## 改善箇所説明図

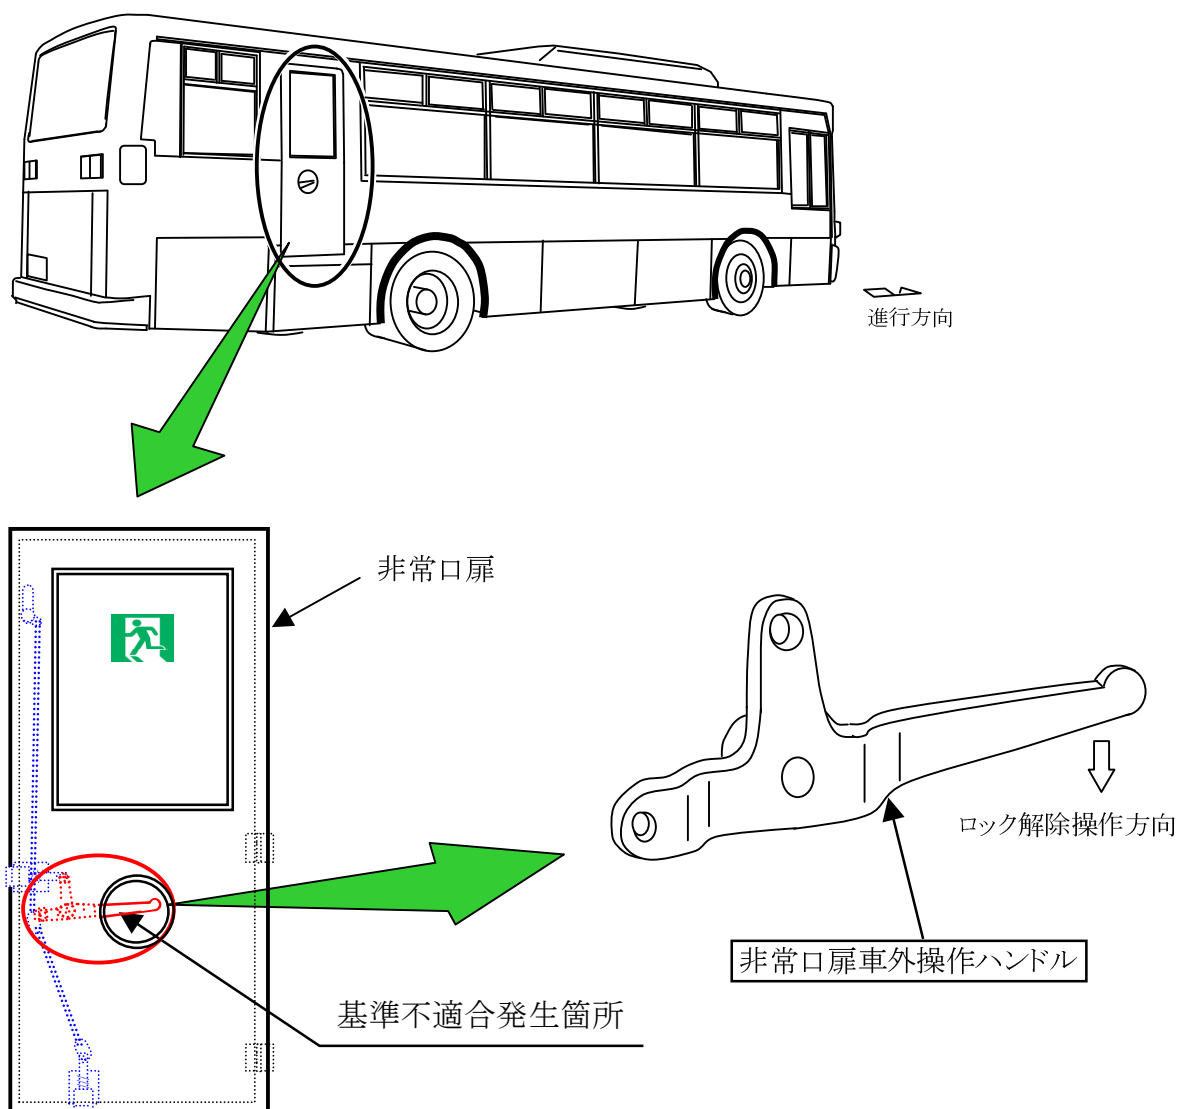
非常口扉の車外操作ハンドルの強度が不足しているため、当該ハンドル操作時、ロック解除前にハンドルを引張ると折損するものがある。そのため、車外より扉を開けることができなくなるおそれがある。

全車両、当該ハンドルを対策品に交換する。

識別：非常口扉車外操作ハンドルに白色ペイントを塗布する。
